Добавление 35: Правила № 36

Пересмотр 2 - Поправка 2

Дополнение 8 к поправкам серии 03 - Дата вступления в силу: 30 октября 2003 года

**ЕДИНООБРАЗНЫЕ ПРЕДПИСАНИЯ, КАСАЮЩИЕСЯ ОФИЦИАЛЬНОГО
УТВЕРЖДЕНИЯ ПАССАЖИРСКИХ ТРАНСПОРТНЫХ СРЕДСТВ БОЛЬШОЙ
ВМЕСТИМОСТИ В ОТНОШЕНИИ ОБЩЕЙ КОНСТРУКЦИИ**

"Рис. 10

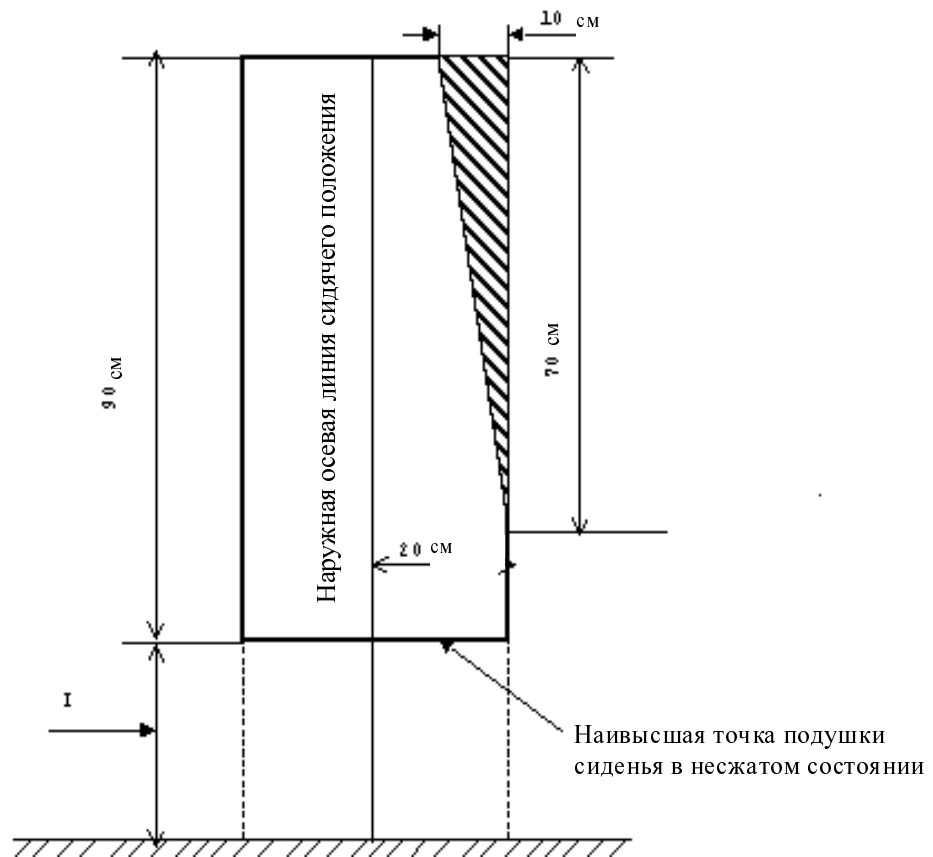
Пункт 5.7.8.6.2.2 изменить следующим образом:

Приложение 3, рис. 10, изменить следующим образом:

"5.7.8.6.2.2 элемент конструкции при условии, что он расположен в треугольнике, вершина которого находится на расстоянии 70 см от верхней кромки и основание которого имеет ширину 10 см, в верхней части упомянутого пространства и прилегает к боковой стенке транспортного средства (см. приложение 3, рис. 10);"

ДОПУСТИМЫЙ ВЫСТУП ЭЛЕМЕНТА КОНСТРУКЦИИ
